特定原子力施設監視・評価検討会 第105回の議題に関するご相談

D排水路の運用に伴う実施計画Ⅲ章第3編の変更について

2023年1月31日

東京電力ホールディングス株式会社

図3 排水路のモニタリング計画（サンプルング箇所）

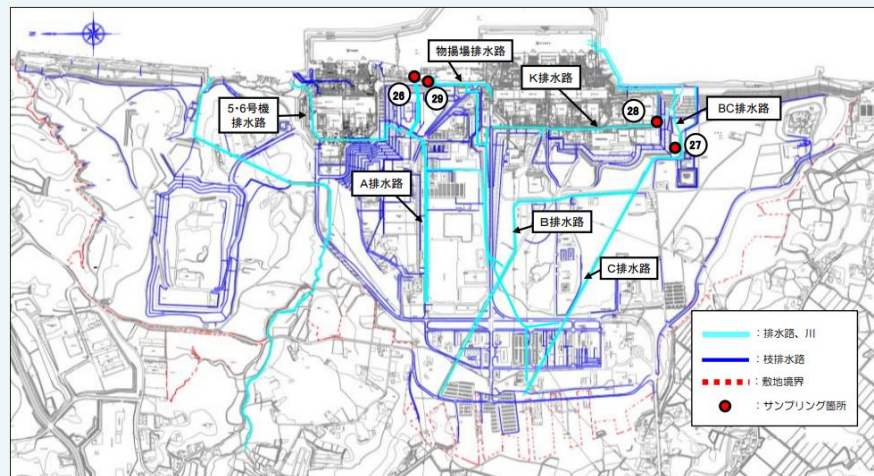
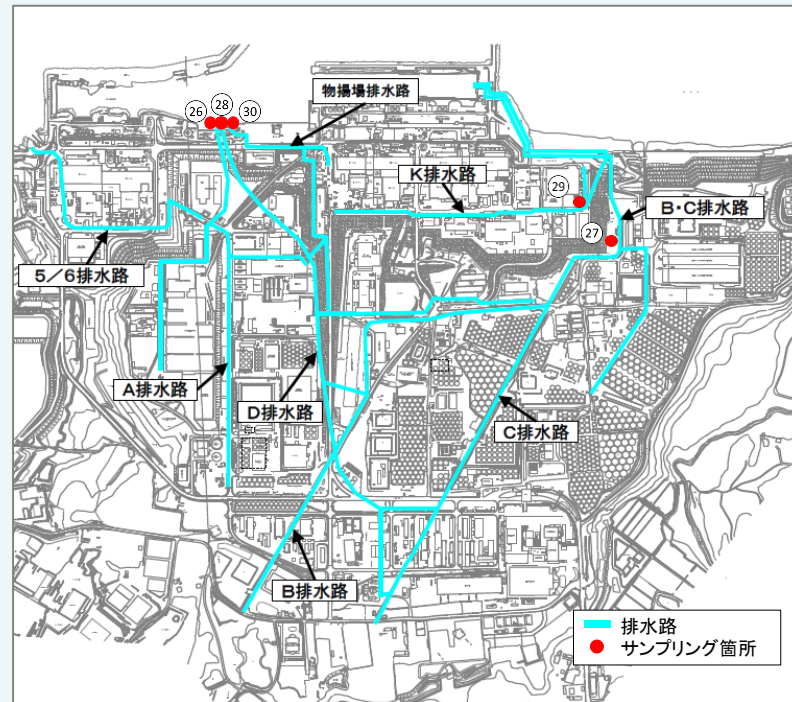
- ✓ 図3「排水路のモニタリング計画（サンプルング箇所）」にD排水路を追加
- ✓ D排水路②⑧の追加に伴い、K排水路及び物揚場排水路の番号を変更
(K排水路：②⑧ ⇒ ②⑨、物揚場排水路：②⑨ ⇒ ③①)
- ✓ 排水路及びサンプルング箇所以外の記載（川、敷地境界）を削除
